MĚSTO BOHUMÍN

VYSVĚTLENÍ ZADÁVACÍ DOKUMENTACE č. 10,11,13,14,15,16,17

Číslo jednací:	MUBO/52317/2025/INV/Ka
Název zakázky:	Bohumínská městská nemocnice – pavilon LDN
Druh veřejné zakázky:	nadlimitní zakázka na stavební práce
Zadávací řízení:	otevřené řízení
Název/obchodní firma zadavatele:	město Bohumín
se sídlem:	Masarykova 158, 735 81 Bohumín
IČ:	00297569

Položkový soupis prací 20253110001FZ2 - BOHUMÍN MĚSTSKÁ NEMOCNICE PAVILON LDN 5-9[zadání].xlsx, list SO 01 - Objekt LDN - stav..., položky č. 425 a 426:

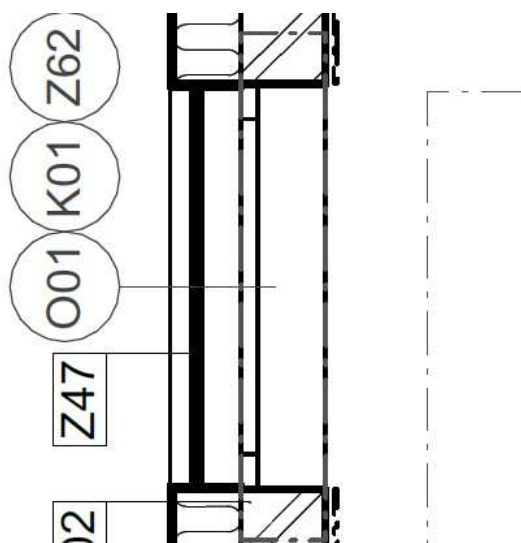
425	K	R-76700347	D+M VENKOVNÍ ZÁBRADLÍ Z LEPENÉHO BEZPEČNOSTNÍHO SKLA - viz. Z47	kus	34,000
<i>Poznámka k položce:</i> VENKOVNÍ ZÁBRADLÍ Z LEPENÉHO BEZPEČNOSTNÍHO SKLA KOTVENO DO OSTĚNÍ OTVORU POMOCÍ SYS. PRVKŮ NA CHEM. KOTVU, LEPENÉ BEZPEČNOSTNÍ SKLO ČIRÉ, UCHYCENO POMOCÍ SYSTÉMOVÝCH PROFILŮ. SOUČÁSTI DODÁVKY BUDOU KOTEVNÍ A SYSTÉMOVÉ PRVKY (MADLO,...), ZÁBRADLÍ BUDE SPLŇOVAT POŽADAVKY DLE ČSN 74 3305					
<i>Před zadáním do výroby zpracuje zhotovitel výrobní dokumentaci, kterou musí odsouhlasit objednatel a projektant. Cena výrobní dokumentace bude součástí položky zábradlí.</i>					
426	K	R-76700348	D+M VENKOVNÍ ZÁBRADLÍ Z LEPENÉHO BEZPEČNOSTNÍHO SKLA - viz. Z48	kus	34,000
<i>Poznámka k položce:</i> VENKOVNÍ ZÁBRADLÍ Z LEPENÉHO BEZPEČNOSTNÍHO SKLA KOTVENO DO OSTĚNÍ OTVORU POMOCÍ SYS. PRVKŮ NA CHEM. KOTVU, LEPENÉ BEZPEČNOSTNÍ SKLO ČIRÉ, UCHYCENO POMOCÍ SYSTÉMOVÝCH PROFILŮ. SOUČÁSTI DODÁVKY BUDOU KOTEVNÍ A SYSTÉMOVÉ PRVKY (MADLO,...), ZÁBRADLÍ BUDE SPLŇOVAT POŽADAVKY DLE ČSN 74 3305

V poznámkách k položkám zadavatel píše, že venkovní zábradlí bude kotveno do ostění (tepelné izolace) na chemickou kotvu. Takto však zábradlí přikotvit nelze. V tepelné izolaci na

chemické kotvě ani jinak nebude držet. Do zdiva to také nelze přikotvit, jelikož tomu brání již vsazené okno. Žádáme zadavatele, aby předal vhodné řešení pro ukotvení zábradlí a poskytnul výkres, ze kterého bude zřejmé, jak zábradlí ukotvit.

Zábradlí bude kotveno do hliníkového rámu – viz. upravený výpis
